PI 1857
Только для специалистов!
1/1

ПОРШНИ И ШАТУНЫ ДЛЯ ДВИГАТЕЛЕЙ 1.8 TFSI И TSI

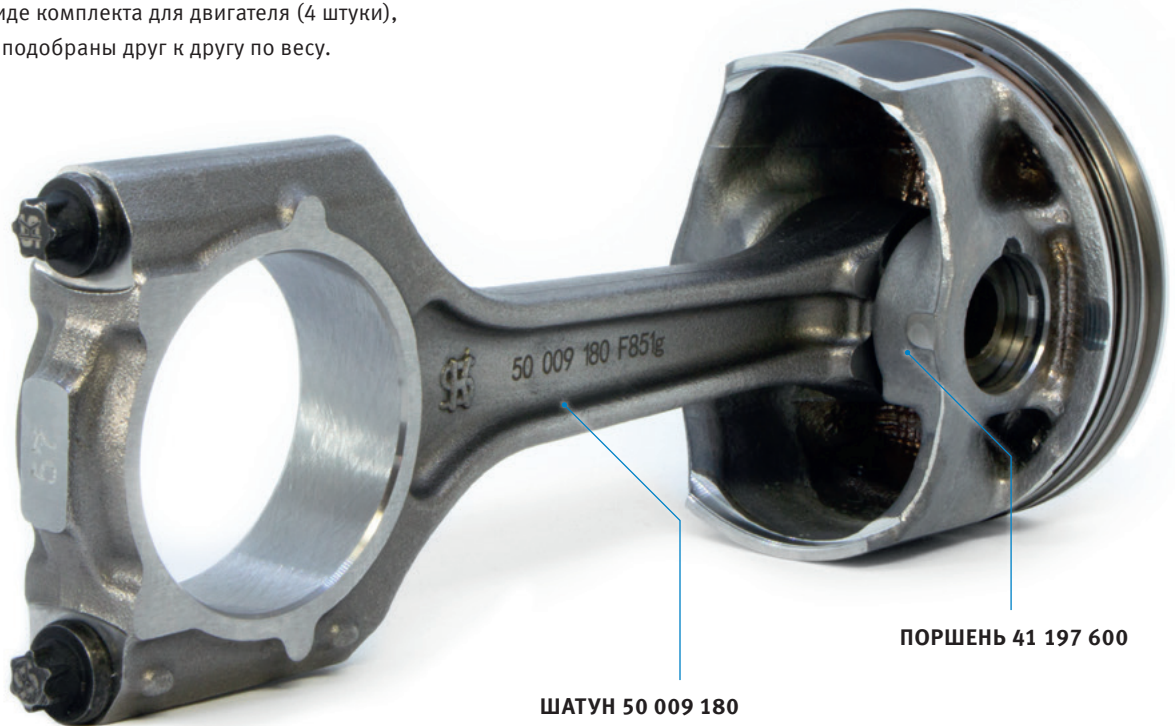
В этой серии были внесены изменения в поршни двигателей 1.8 TFSI и TSI. Новые поршни оснащены усовершенствованными маслосъемными поршневыми кольцами, состоящими из 3-х частей, и пальцем с покрытием DLC. Поскольку в рамках данных изменений был также увеличен диаметр поршневого пальца с 21 мм до 23 мм, при замене поршней необходимо также заменять шатуны.

Во избежание неуравновешенности в результате использования компонентов разного веса, компания Motorservice рекомендует всегда полностью заменять все поршни и шатуны двигателя.
